型号	T030	设计	制图	审核	核准	视图
名称	装配图		孙美凤	2011.01.03		
材料		第 1 页, 共 1 页	07/07/06	宋检望	比例:	2: 1
绘图单位: mm 普通公差: $\pm 0.05$		BAO JIE ELECTRONICS (SHEN ZHEN) LIMITED 宝捷時計电子 (深圳) 有限公司

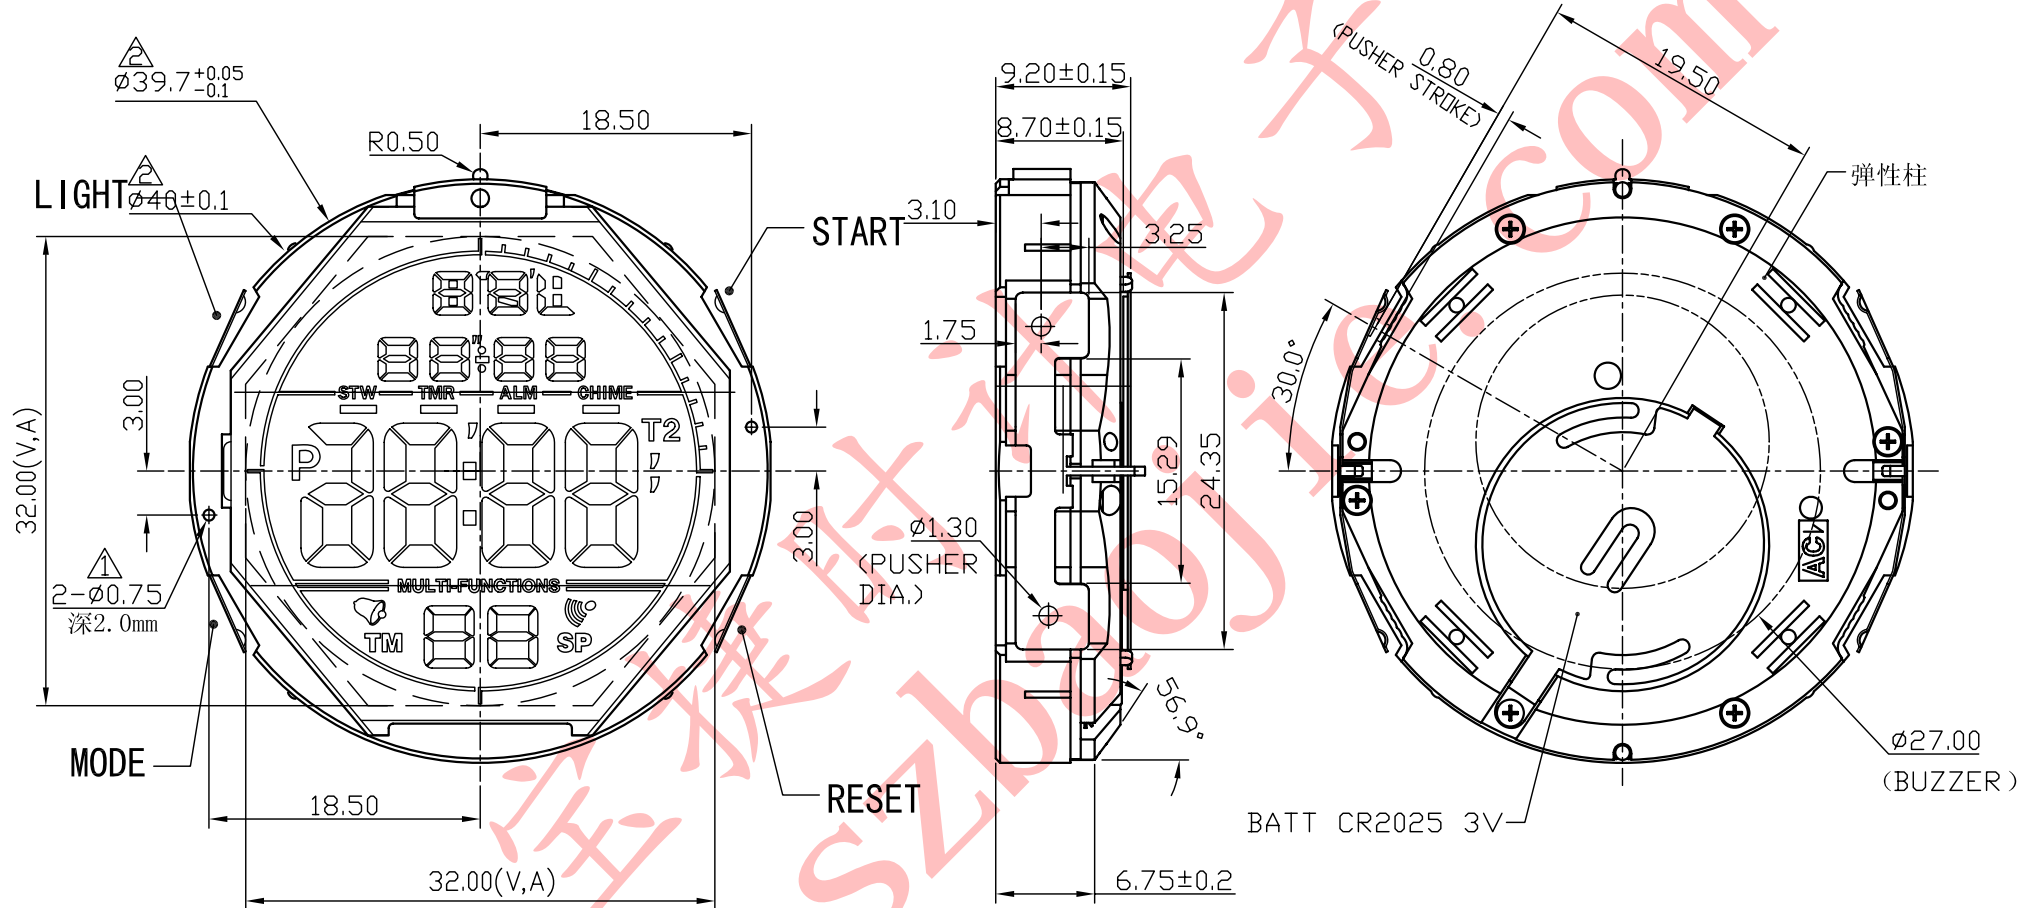
修订		版本	B
项目	描述	日期	
△	字面孔直径从0.7mm改为0.75mm	2010-12-06	
△	跟据实物机芯尺寸。修正图纸外形尺寸	2011-01-03
